## B360 ACTUALIZACIONES EN PC v0.9.163 (23/09/2025)

En esta fecha el último fw es fw 19.00 y 19.01 (B360)

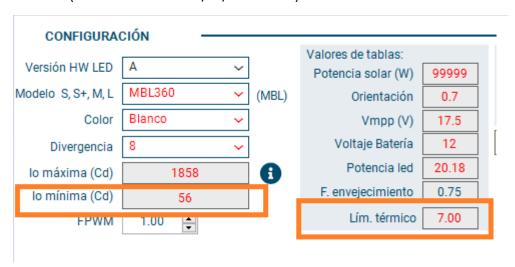
## **ACTUALIZACIÓN PARA MBL360 (SIN PANEL)**

Antes de grabar la configuración PRO en una baliza en modo MBL360 se comprueba que el fw >= 19.01 y que el Hw = 5.6

Se ha sustituido "Sin panel" por MBL360 en el desplegable.

Al elegir sin panel aparecen nuevos campos en la parte PRO que se utilizan para el cálculo de ritmos de la MBL360. (Cálculos en correo 15/09/2025 15:24)
